# Stadhuisplannen Haagse binnenstad in ruimer kader bezien

L. MOLHUYSEN (VERENIGING VRIENDEN VAN DEN HAAG)

Het ontwerp van Hans Boot

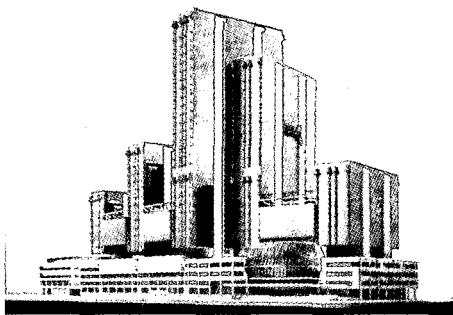
Boot plaatst zijn stadhuis aan een rond plein op de kruising van de Spui en Grote Marktstraat/Kalvermarkt. Ook wij hebben in onze studie een dergelijk plein gesuggereerd dus dat spreekt ons aan, maar de plannen van Koolhaas en Meier zijn niet apert in tegenspraak hiermee: zij werken het niet uit. Koolhaas oriënteert zijn stadhuis wel naar die hoek, maar maakt het meeste werk van een plein aan de zijde van het RO/NDT waar de commerciële functies en de ingang van de bibliotheek zijn gesitueerd. Overigens is het een goede gedachte om daar ruimte te maken en het bouwblok zover mogelijk tegen de Kalvermarkt aan te leggen. Meier heeft naar het lijkt geworsteld met de locaties van de verschillende functies en de toegang ertoe. De bevolkingshal is bij hem vanaf het ver-lengde van het RO/NDT-plein te benaderen: vanaf de oude binnenstad ziet men allereerst de Bibliotheek met een ronde gevel, waarin volgens de beschrijving veel glas zit. Boot maakt de mooie kant echt op de hoek van de grote kruising. Wij verdenken hem ervan dat de prominente plaats, die het restaurant krijgt op deze hoek, eigenlijk voor de Raadszaal is bedoeld, welke Koolhaas wel expliciet opneemt. De bibliotheek ligt bij Boot wel erg achteraf.

ons echter af of hij niet teveel naar de nieuwbouw in het Spuikwartier en te weinig naar de historische binnenstad kijkt. Boot heeft een zeer uitgewerkt plan gepresenteerd waarin ook verkeerstechnische aspecten van de omgeving aan de orde komen, maar als bouwplan vinden wij het toch niet specifiek geschikt voor deze plaats: het mist de bescheidenheid van de beide andere plannen: voor ons de derde keuze.

Het ontwerp van Saubot-Julien/Webb-Zerafa-Menkes-Housdon

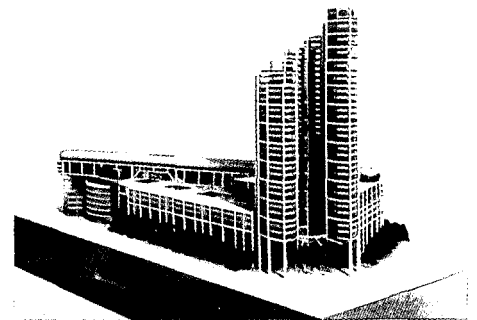
Twee plannen vallen voor ons af: dat van Jahn met zijn hoog boven de grond en de bibliotheek verheven stadskantoor en dat van *Sickle/Samlo* (*Saubot/Jullien e.a.*). Het plan van Jahn is wel intrigerend van vorm maar het past niet in de schaal van de binnenstad: het overdondert zijn omgeving naar wij vrezen. Het idee van *Sickle/Samlo* is evenmin toegesneden op de binnenstadsmaat en heeft een te grillige, willekeurige vorm om ons aan te spreken: de kantoorstoren en de diagonale lijn over het bouwblok heen kunnen ons niet overtuigen. De drie overige plannen verdienen nadere behandeling en daarbij zullen wij de stedenbouwkundige aandachtspunten van de gemeente en onze eigen criteria die wij aan *Lynch* hebben ontleend, gebruiken.

Het ontwerp van Richard Meier

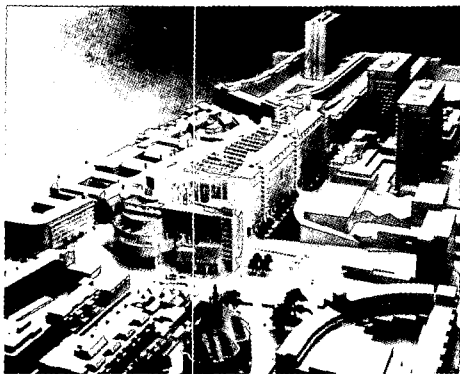
Onze algemene indruk is dat Meier het meeste respect voor de bestaande omgeving toont en daarmee ook in harmonie wil zijn in schaal en structurering van het gebouw. Hij laat oude looproutes vanuit de binnenstad bewust en zichtbaar doorlopen in het gebouw en legt het meest duidelijk een relatie met de vormgeving van de gebouwen in de Grote Marktstraat. Wanneer hem de gelegenheid wordt geboden om details verder uit te werken, hebben wij er vertrouwen in dat zijn plan een werkelijke aanwinst voor de binnenstad zal zijn en hij krijgt, zoals de plannen er nu liggen, onze duidelijke voorkeur.

#### Het ontwerp van Rem Koolhaas, dat unaniem door de jury werd verkozen

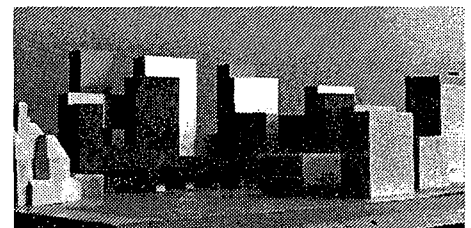
Koolhaas heeft in de zeer korte tijd die hij had, een in zijn eenvoud heel knap gebouw ontworpen: voor ons de tweede. Wij vragen
